## リコール届出一覧表

リコール届出日:令和04年10月20日

リコール届出番号	外-3492	リコール開始日	令和04年10月20日
届出者の氏名又は名称	Stellantis ジャパン株式会社 代表取締役社長 ポンタス ヘグストロム	製作国：フランス共和国 製作者名：Automobiles CITROEN 問い合わせ先：専用フリーダイヤル TEL:0120-55-4106 ホームページ： <a href="https://www.stellantis.jp">https://www.stellantis.jp</a>	
不具合の部位（部品名）	緩衝装置(サスペンションボルト)等の各種ボルト/ナット		
基準不適合状態にあると認める構造、装置又は性能の状態及びその原因	車体において、製造工場での各種ボルト/ナットの締付確認が不十分であったため、使用過程で各種ボルト/ナットが緩む又は外れるものがある。そのため、各種部品が外れる等により車両の走行安定性が損なわれるおそれがある。		
改善措置の内容	全車両、各種ボルト/ナットを規定トルクで締め付ける。		
不具合件数	0件	事故の有無	0件
発見の動機	本国からの報告による。		
自動車使用者及び自動車分解整備事業者に周知させるための措置	<ul style="list-style-type: none"> <li>・使用者:ダイレクトメール等で通知する。</li> <li>・自動車特定整備事業者:対象台数が少数であり全ユーザーを把握しているため、周知のための措置はとらない。</li> <li>・弊社ホームページに掲載する。</li> </ul>

# 改善箇所説明図

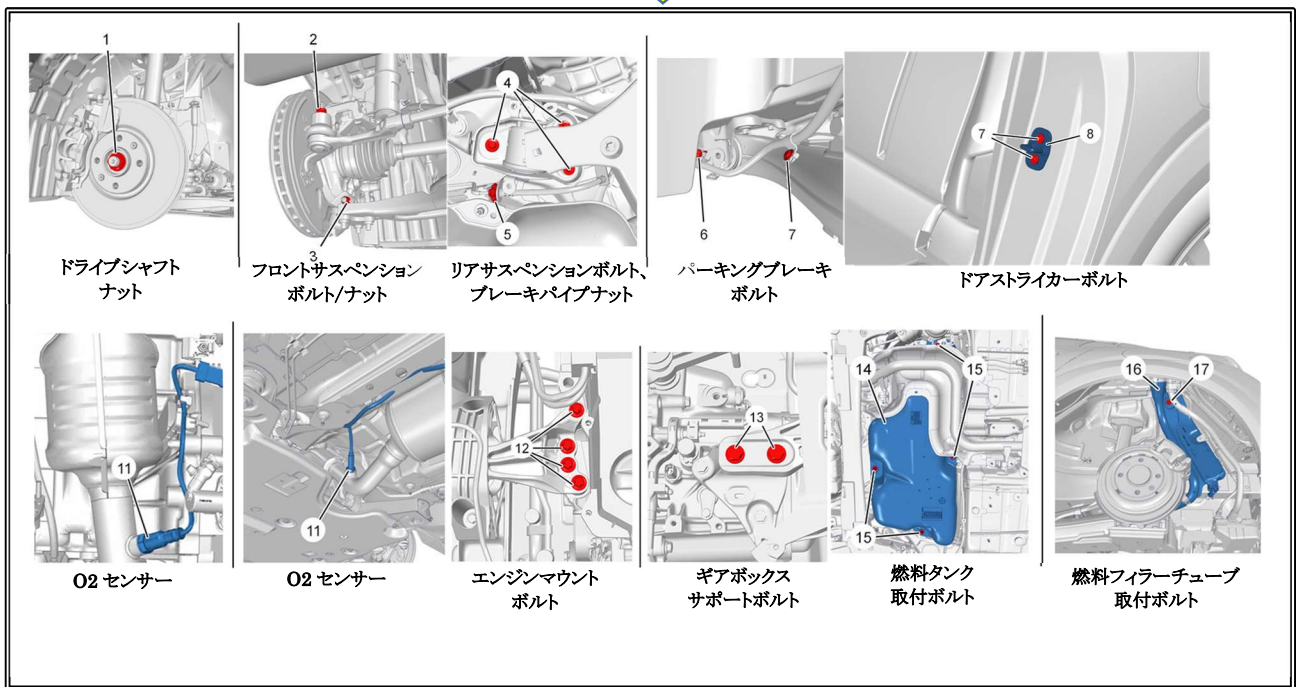
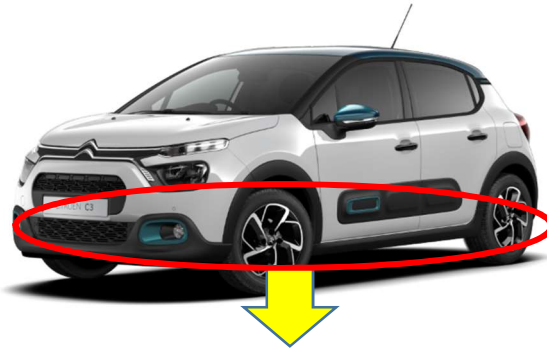
車体において、製造工場での各種ボルト/ナットの締付確認が不十分であったため、使用過程で各種ボルト/ナットが緩む又は外れるものがある。そのため、各種部品が外れる等により車両の走行安定性が損なわれるおそれがある。

全車両、各種ボルト/ナットを規定トルクで締め付ける。

識別：運転席側ドアロックストライカー上部固定ボルトの頭部に黄色ペイントを塗布する。
